W odpowiedzi na pismo z dnia 10.01.2005 „PKP Energetyka” spółka z o.o. Zakład Staropolski zwraca mapy wraz z uzgodnieniami branżowymi w zakresie elektroenergetyki naszych jednostek liniowych dotyczącymi projektowanej drogi relacji Częstochowa – Radomsko Obiekt Widzów.

***Dotyczy: inwentaryzacji urządzeń w związku z projektowaniem kanalizacji
sanitarnej w miejscowości Widzów – Teklinów przy linii kolejowej
Warszawa – Katowice.***

dotyczy : uzgodnień branżowych w celu aktualizacji mapy do celów
projektowych dla wykonania projektu kanalizacji sanitarnej
w miejscowości Widzów- Teklinów przy linii kolejowej
Warszawa - Katowice

Przedmiot uzgodnienia: Kanalizacja sanitarna tłoczna i grawit.
z przyłączami, przepomp. ścieków z drogą
dojazdową i zasilaniem energetycznym.

Mapa zasadnicza
512. 114. 221 : 223

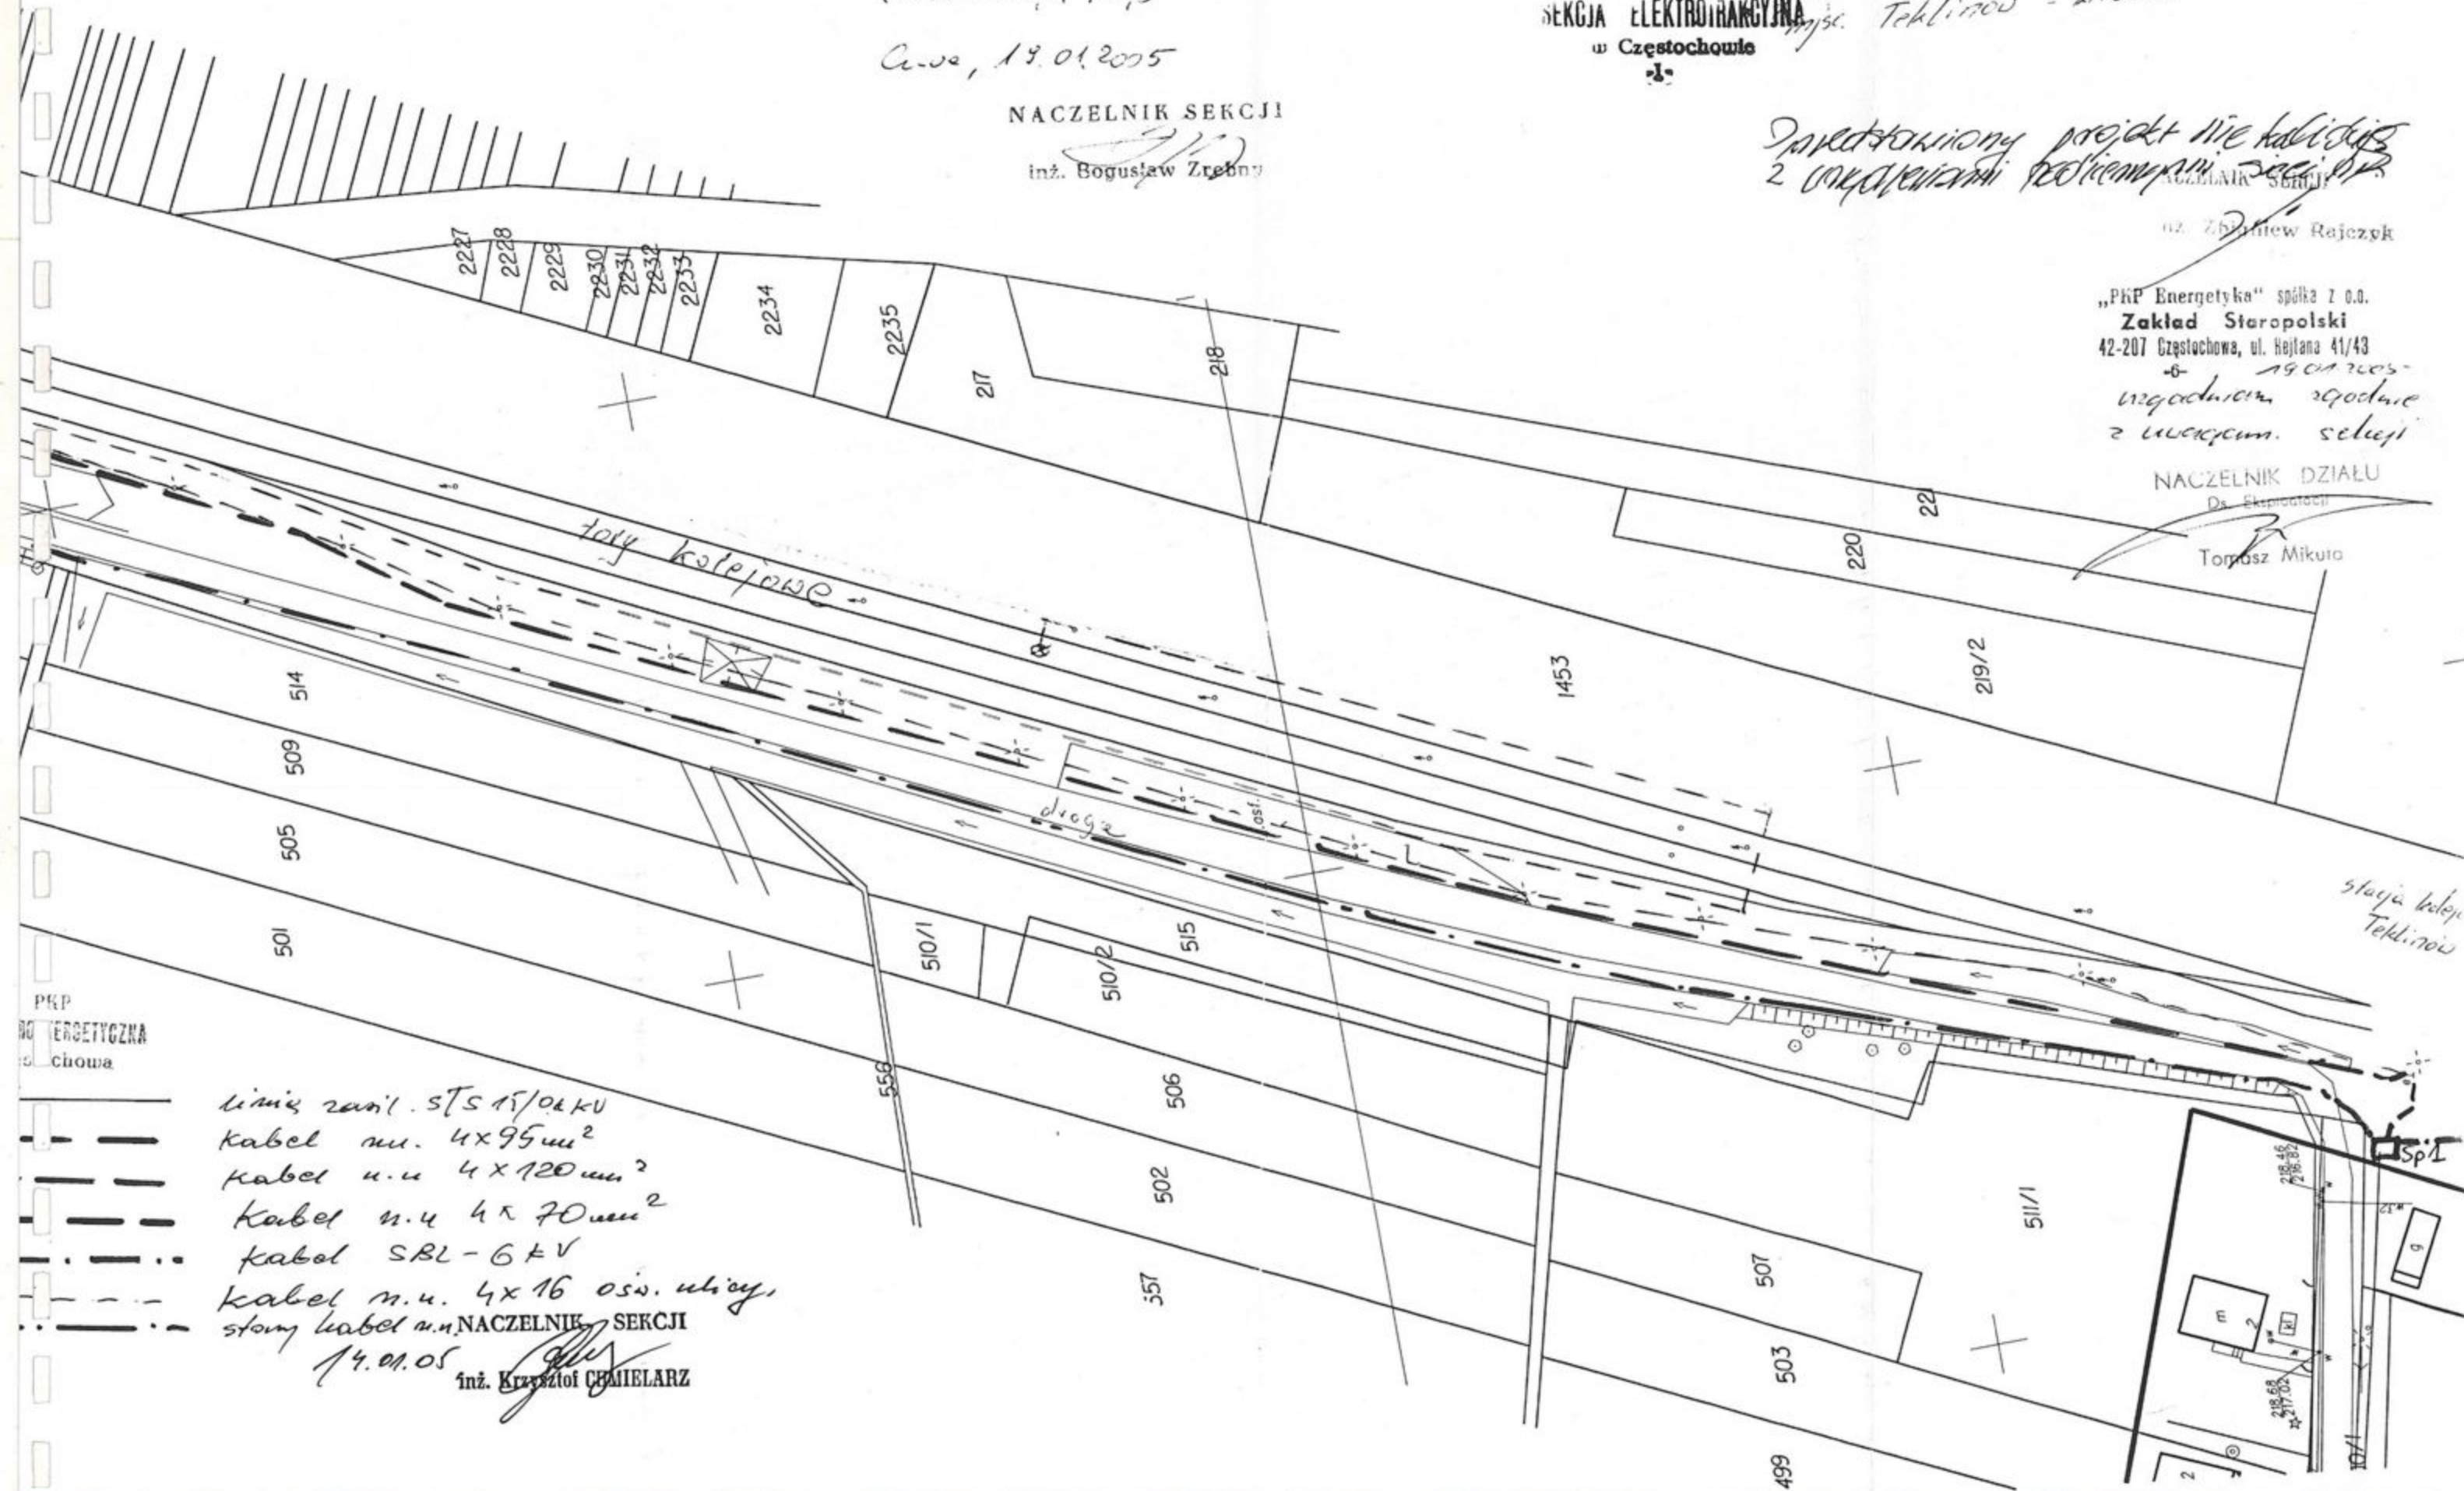
Kable j.w. mają przebieg orientacyjny,
 spowodowany brakiem skali. W przypadku
 konieczności ich wykonania, należy wykonać
 prace w ramach PKP Energetyka

Doprowadzony projekt nie kwalifikuje
z uwzględnieniem podziemi

„PKP Energetyka” spółka z o.o.
Zakład Steropolski
42-207 Częstochowa, ul. Rejtana 41/43
19.01.2005
uzgodnionym zgodnie
z uwagami sekcji

Mapa Zasadnicza
512.114.021

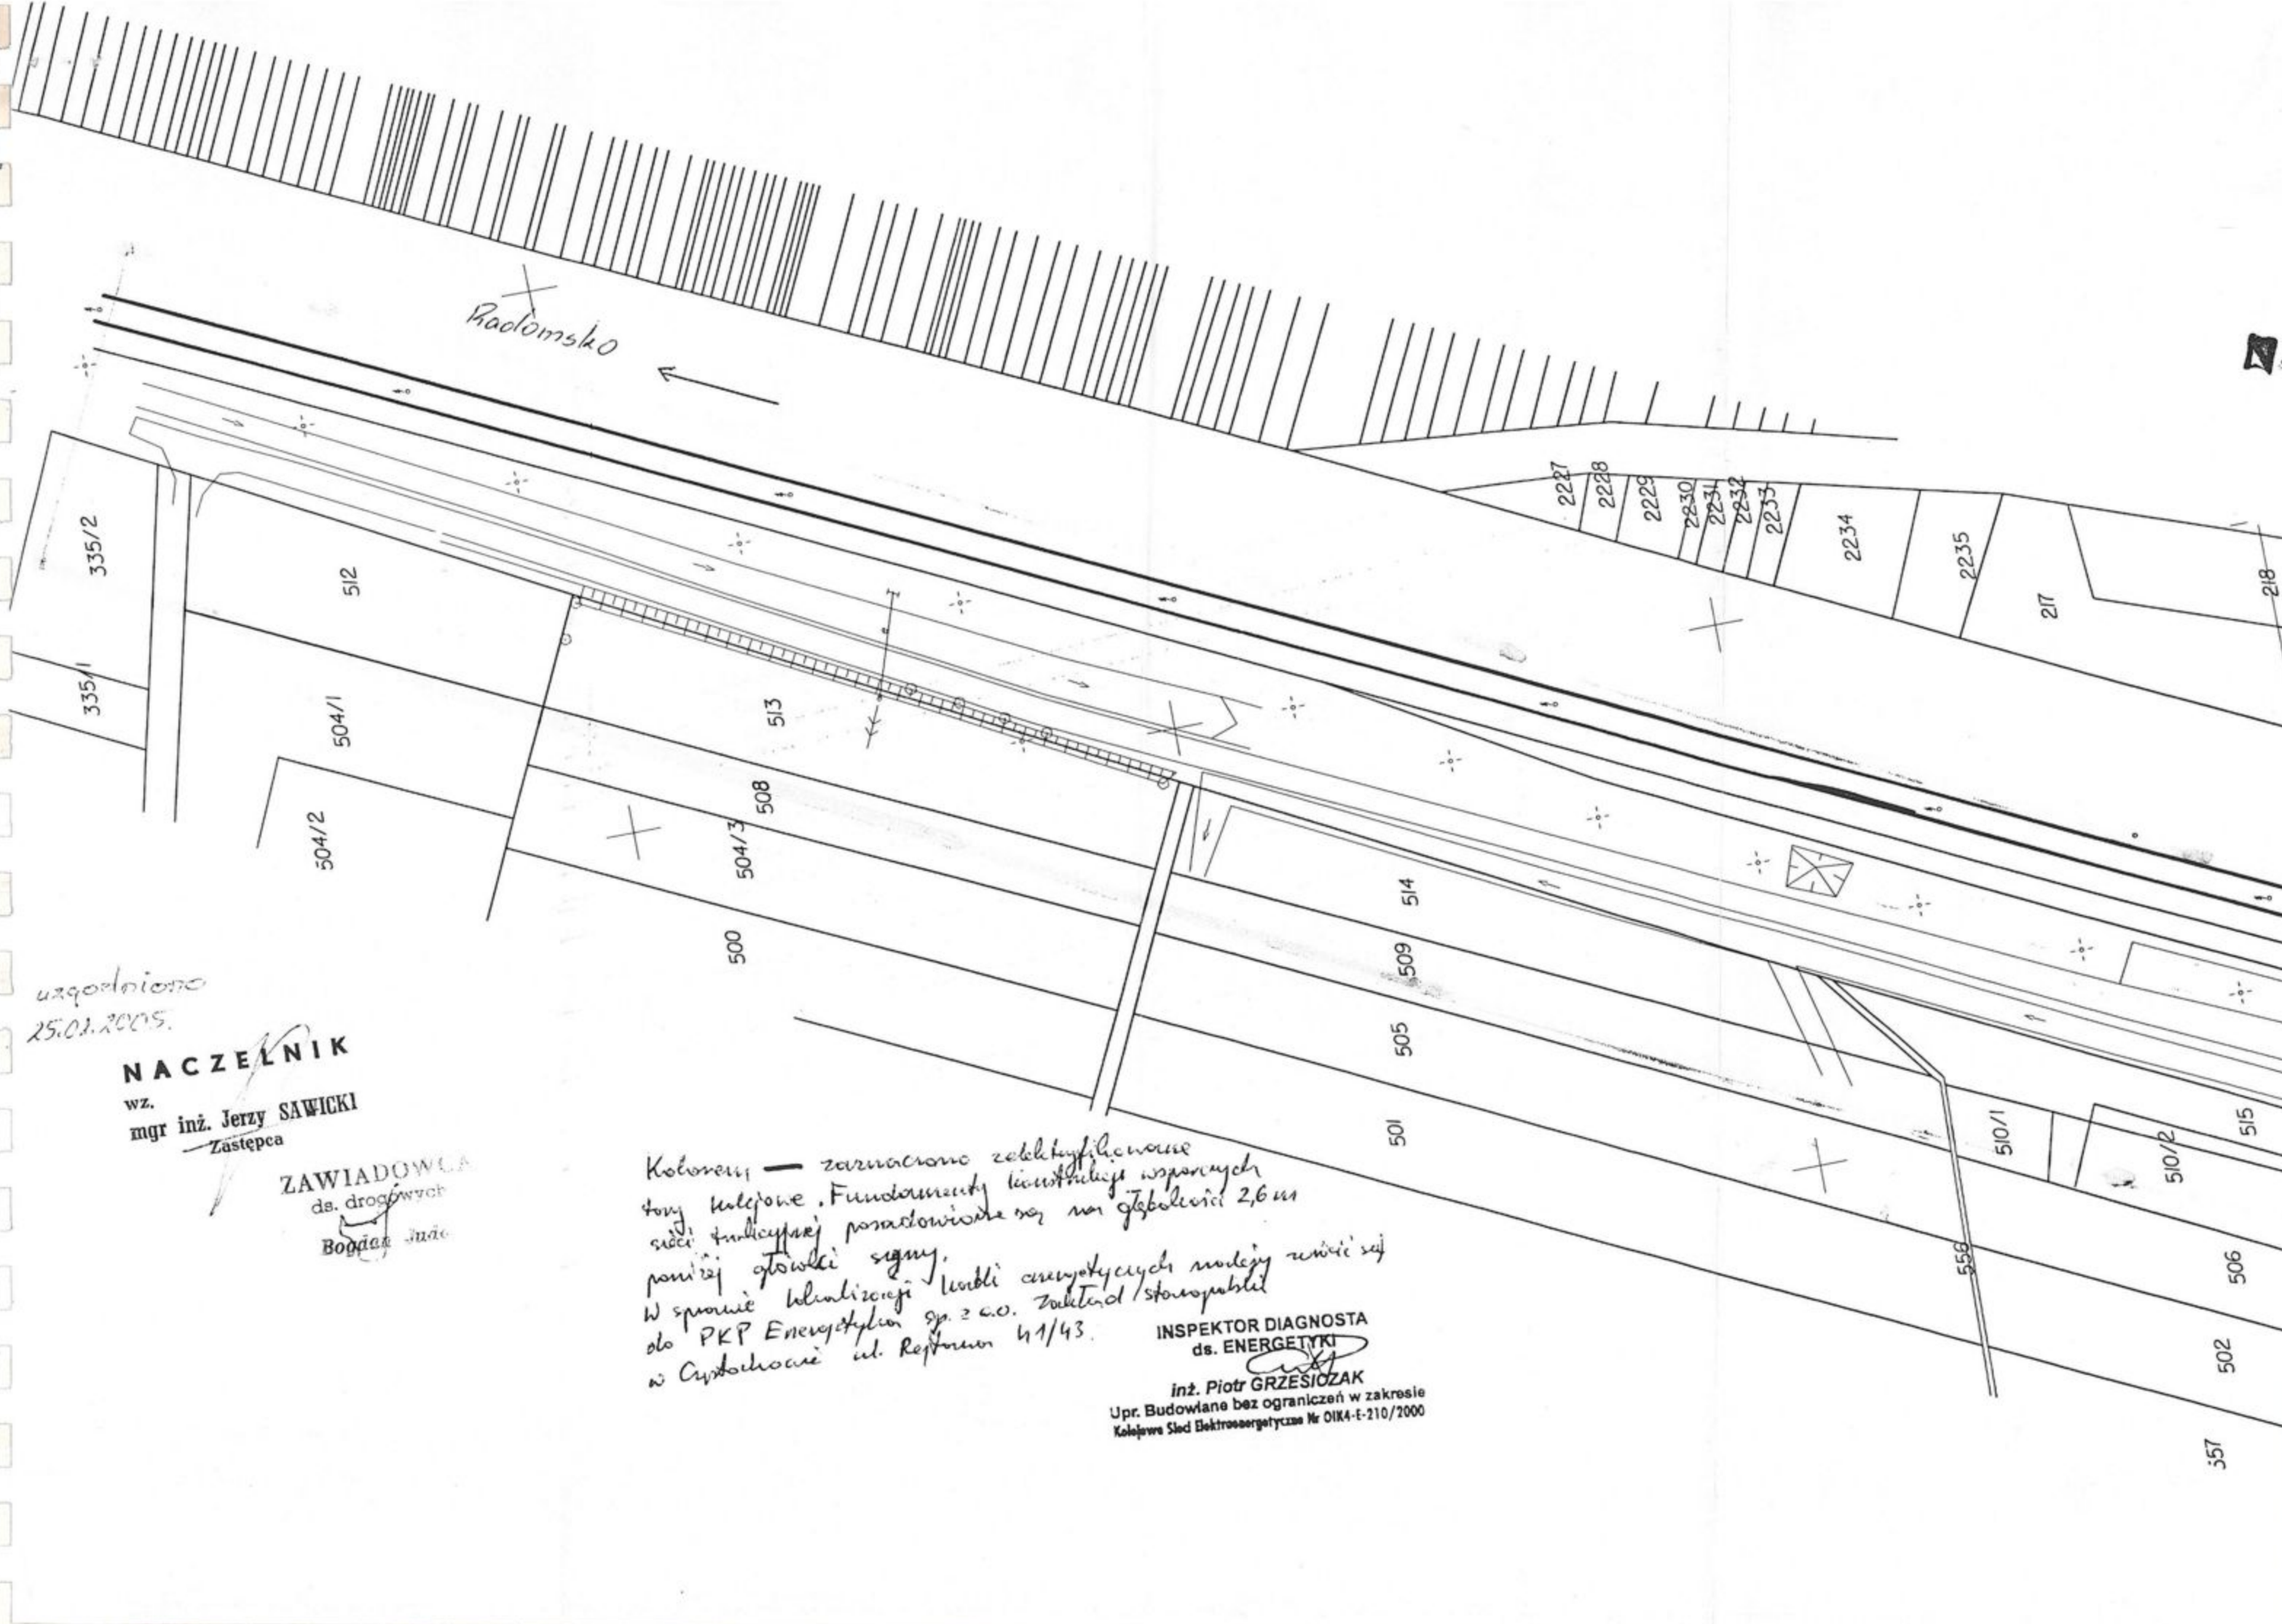
Kolosem — zamocowano zelektryfikowane
tory kolejowe. Fundamenty techniczne wspierających
słupki trakcyjnej posadowione są na głębokości 2,6 m
poniżej poziomu sypu.
W sprawie kłótni między energetycy naszej firmy się
do PKP Energetyka sp. z o.o. Zakład Stosunki
w Cynobrocie ul. Reptun 41/43.

uzgodniono
25.01.2005.

Mapa Zasadnicza

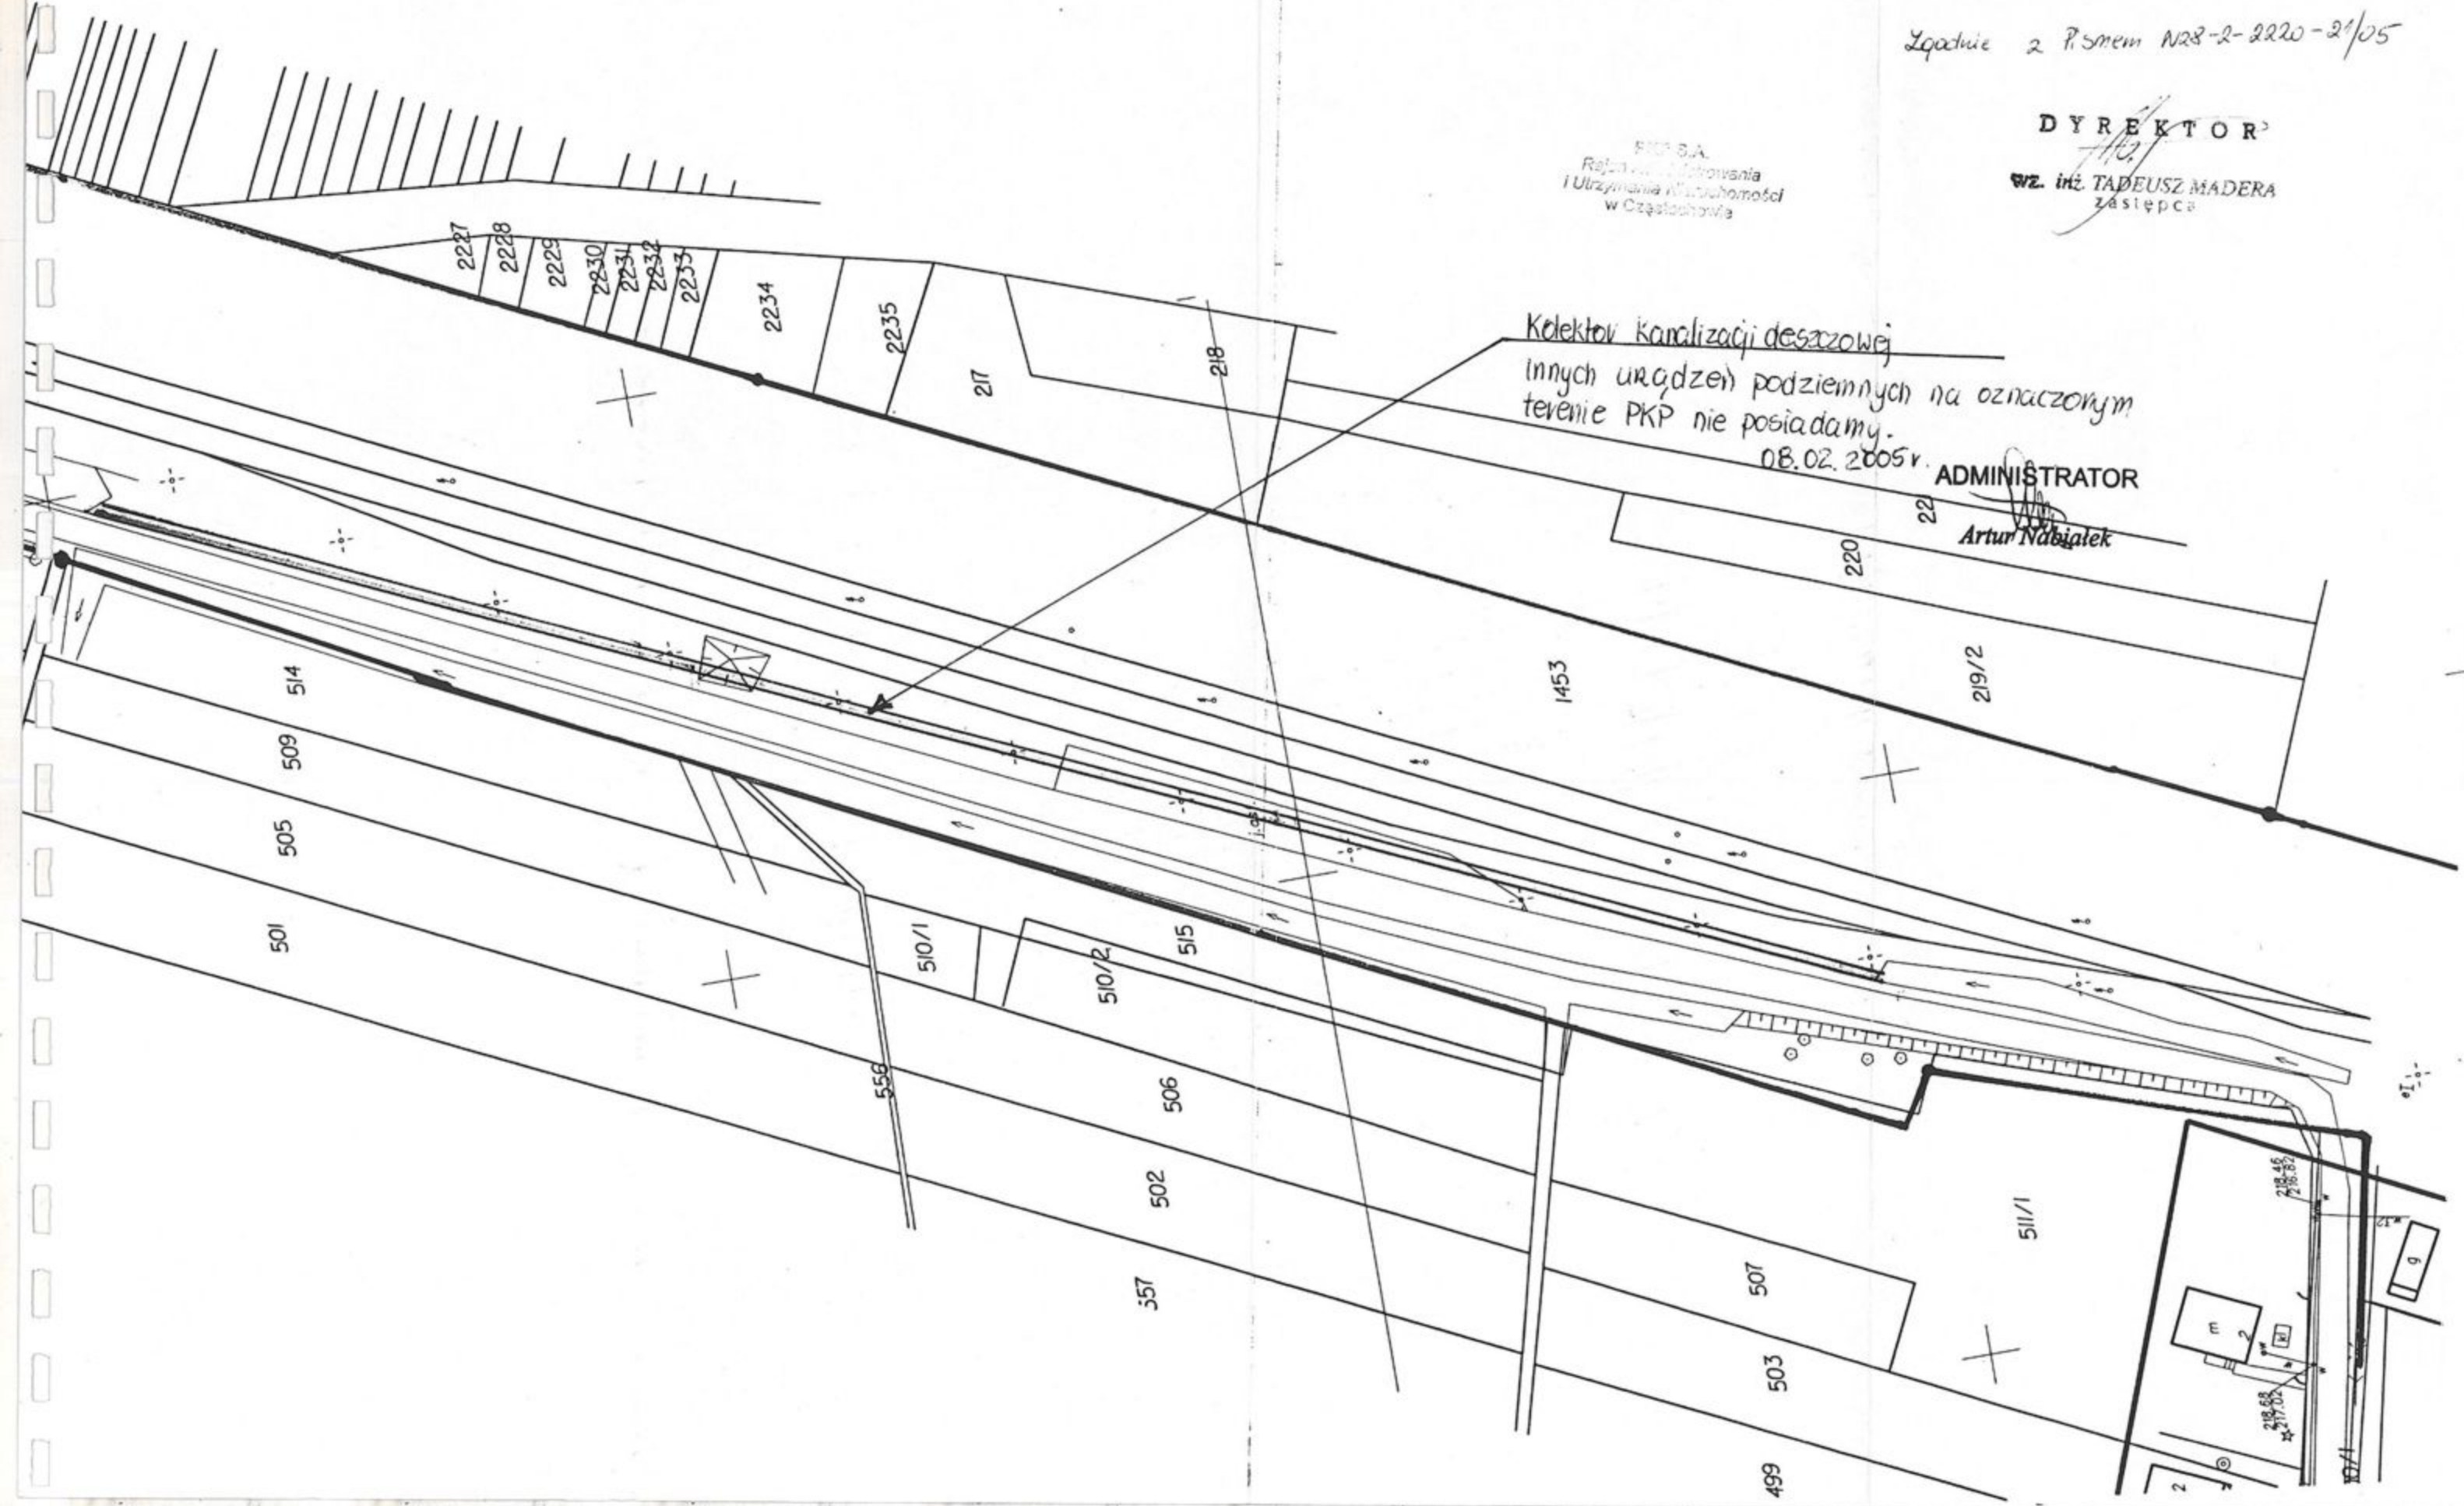
Kolektor kanalizacji deszczowej
Innych urządzeń podziemnych na oznaczonym
terenie PKP nie posiadamy.
08.02.2005r.
